Asunto: Informe Estaciones Núcleo Central

INFORME TÉCNICO

PROYECTO:
RECONSTRUCCIÓN DE LAS ESTACIONES DEL CORREDOR
ESTACIONES NÚCLEO CENTRAL – CHQ

Estado Actual Circulación (Estación sobre Guayaquil y Rocafuerte)

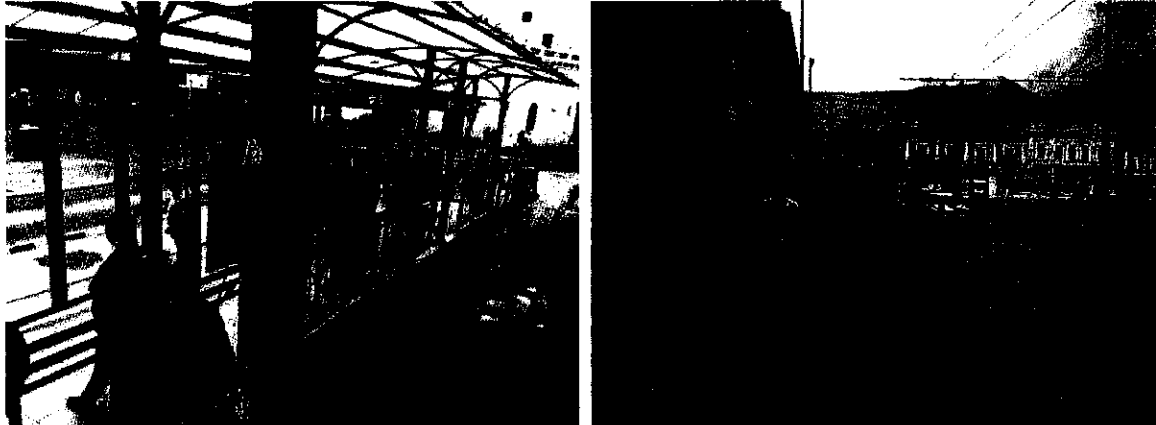
En la parte posterior de la estación en un tramo de 3 metros se encuentran unas escalinatas de acceso a una vivienda, las mismas que distan 1.10 metros y 1.04 metros respecto a la estación en el extremo norte y sur respectivamente. En base a la norma INEN 2243-2 de "Accesibilidad de las personas con discapacidad y movilidad reducida al medio físico vías de circulación peatonal", el ancho mínimo para circulación de una persona con movilidad reducida es de mínimo 90 centímetros, lo cual fue observado por la Comisión de Áreas Históricas y Patrimonio.

El diseño planteado determinó que no es recomendable reducir aún más el ancho de vía en la intersección entre las calles Guayaquil y Rocafuerte, y considerando que las condiciones de circulación mejoran significadamente respecto a la estación original, se considera que la implantación de la nueva estación ha realizado un ajuste razonable en cuanto a la accesibilidad universal.

Estado Actual Circulación (Estación sobre Guayaquil y Rocafuerte)

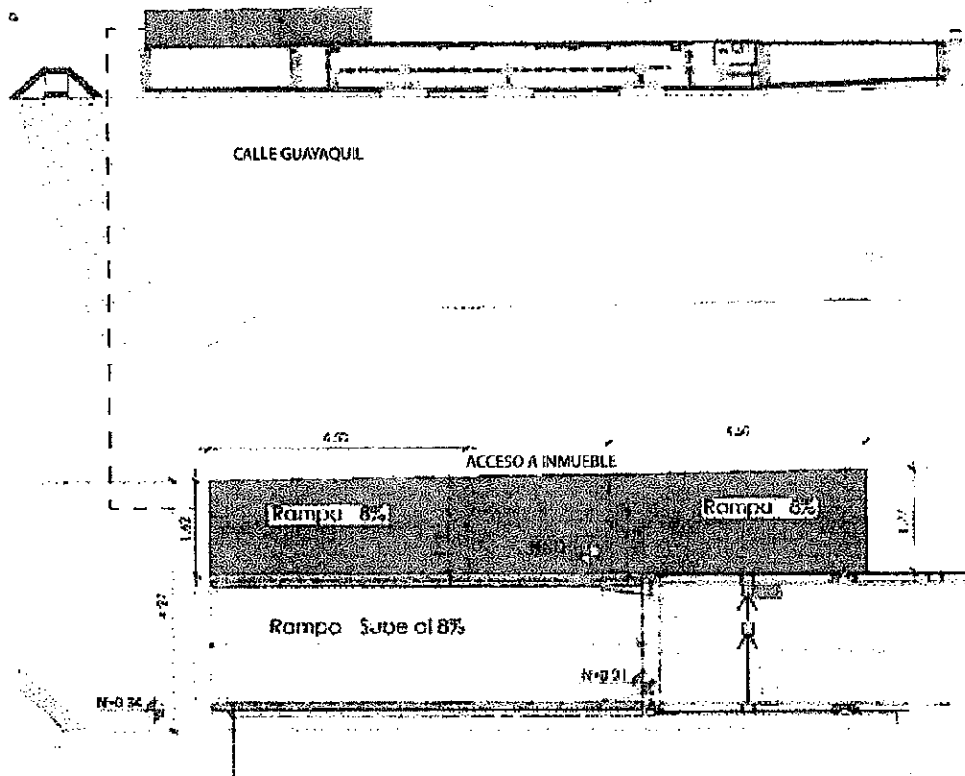
Puesto que no es recomendable reducir aún más el ancho de vía en la intersección entre las calles Guayaquil y Rocafuerte, y considerando que las condiciones de circulación mejoran significadamente respecto a la estación original, se considera que la implantación de la nueva estación ha realizado un ajuste razonable en cuanto a la accesibilidad universal.

Imagen Rampa Propuesta

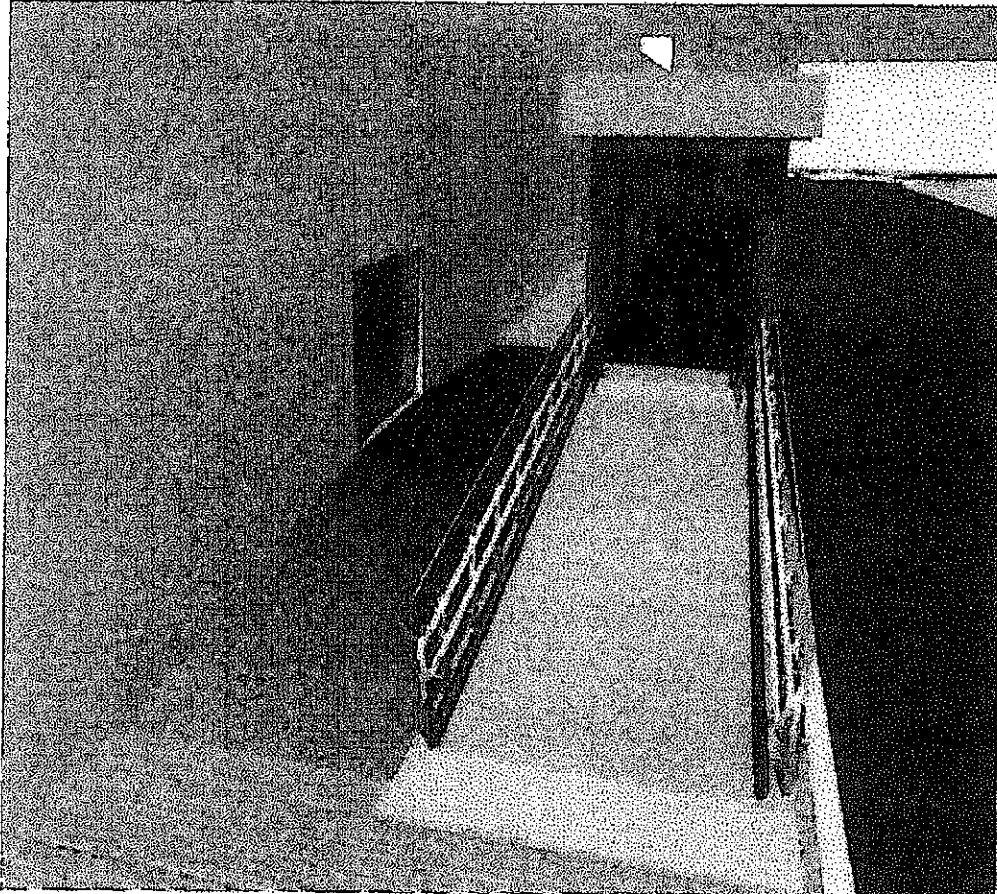
Los trabajos consisten en la implementación de dos rampas y una plataforma de acceso al inmueble con un área total de 18 m² totales de intervención.
